改善箇所説明図

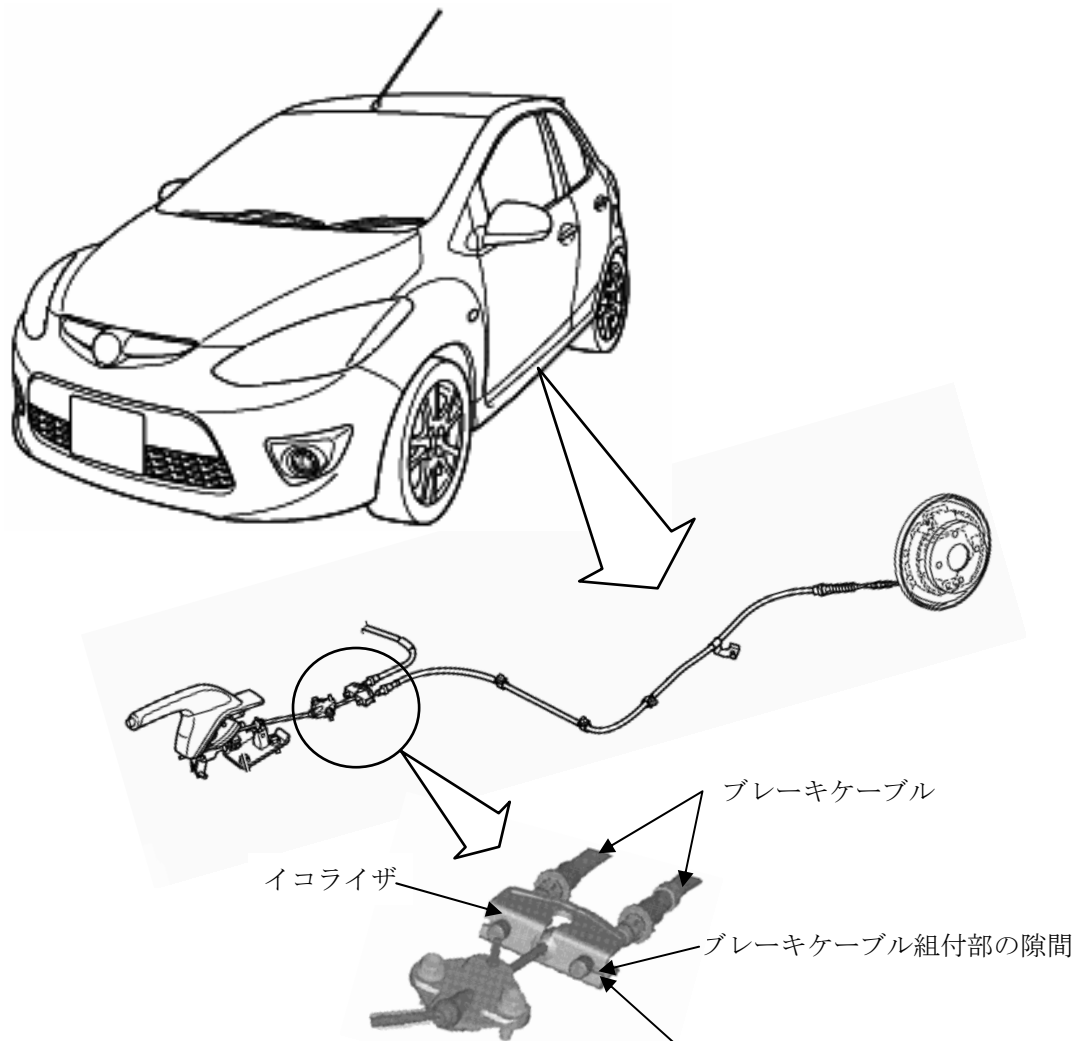
基準不適合発生箇所

駐車制動装置のイコライザ（駐車ブレーキの操作力を左右の車輪に均等に振り分ける装置）において、ブレーキケーブル組付部の隙間が広いものがある。そのため、ブレーキケーブルが当該隙間に入り込み、最悪の場合、駐車ブレーキ操作時にブレーキケーブルがイコライザから外れ、駐車制動能力が低下するおそれがある。

改善の内容

全車両、イコライザの隙間を再かしめする。

識別：右側リヤ・ドア・ロア・ヒンジ取付けボルト（下側）の頭に黄色ペイントを塗布する。
